710 - INSP
ISO/IEC 17020
Origineel verslag

Verkoop [Afd 8.4.2]

Verslagnummer: 5/14112024/40679/1/1

Inspectie adres: Houwstraat 25, 2580 Putte (België)
De fundering dateert van: Voor 1 oktober 1981
Type: Verkoop [Afd 8.4.2]

Elektrisch bord

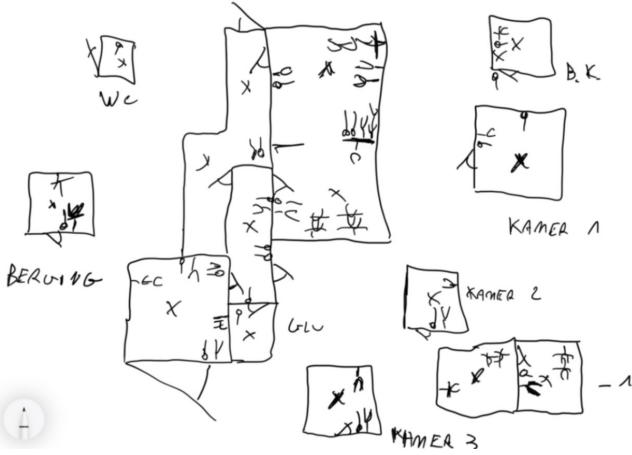
- De voedingskabel van het hoofdbord is niet conform. - oAfd 4.4.1.5; Hfst 2.7
- De isolatieweerstand van de installatie is onvoldoende. - oAfd 6.4.5.1
- Het verdeelbord is niet conform. - oAfd 5.3.5.1 ; oAfd 4.2.2.1.b

- Er is geen deur aan het bord. - oAfd 4.2.2.3; oAfd 4.2.2.1.b; oAfd 5.3.5.1
- Hoofddifferentieelstroombeschermingsinrichting is niet aanwezig. - oAfd 4.2.4.3
